改善箇所説明図

基準不適合発生箇所 コンピュータ

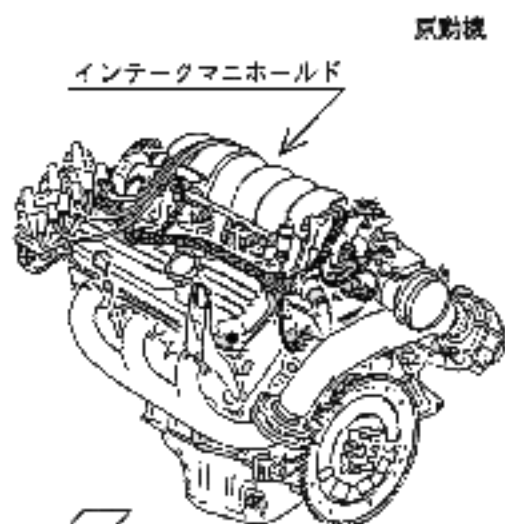
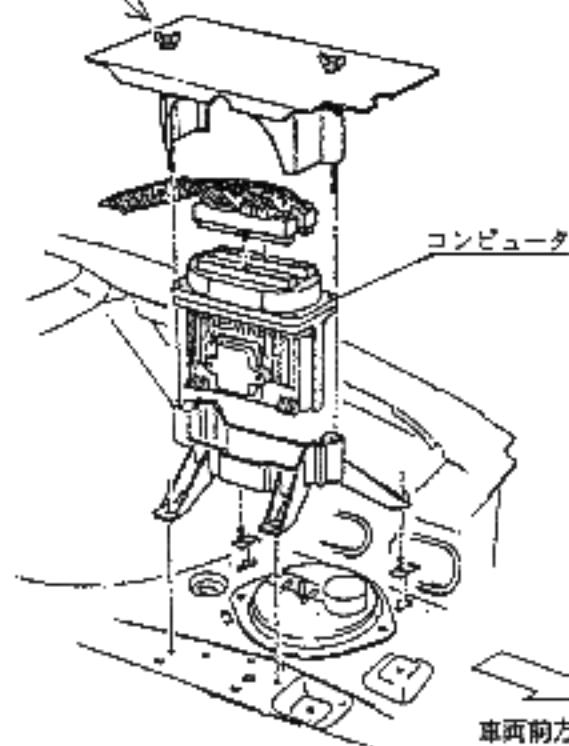
原動機の点火時期等を制御するコンピュータのプログラムが不適切なため、原動機の始動時にバックファイヤを起こし、最悪の場合、インテークマニホールド（吸気管）が破損して火災に至るおそれがある。

コンピュータプログラムを変更する。

識別：白ペイント塗布
